DÉTAIL DE RÉPARATION POUR UNE MEMBRURE SUPÉRIEURE EN 2x3 COUPÉE AVEC TUYAU

RTF-008-18

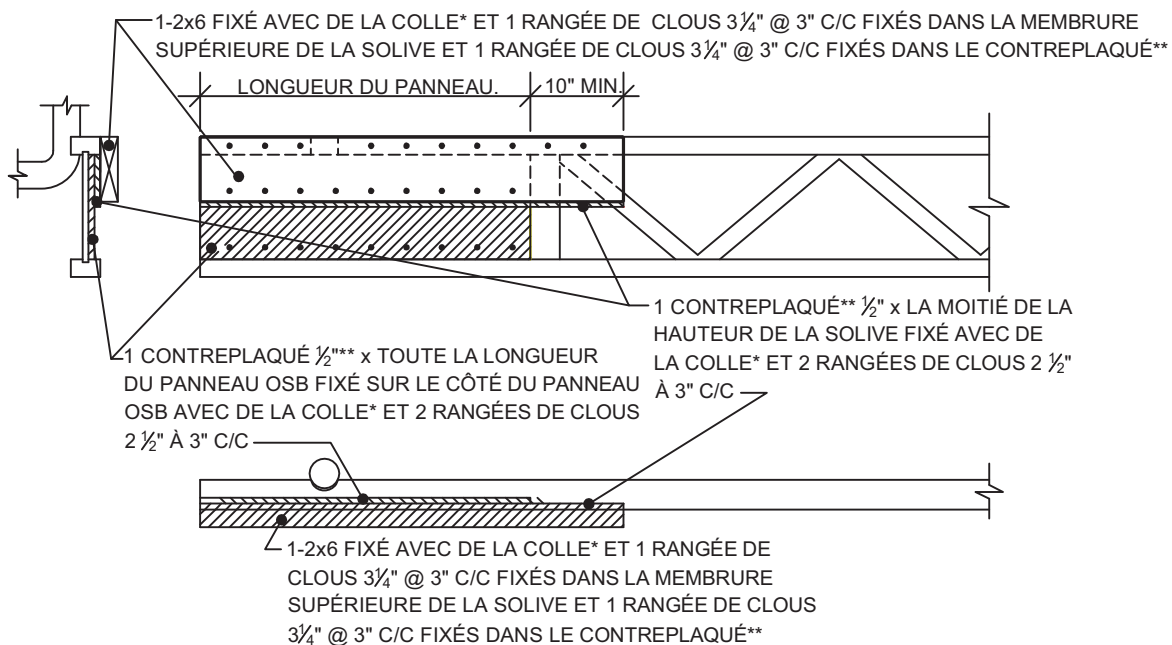
SITUATION AVANT RÉPARATION

SITUATION APRÈS RÉPARATION

*COLLE PL PREMIUM

** Contreplaqué (CSP) 15/32" ou meilleur

Ce détail est valide pour des charges uniformes résidentielles.
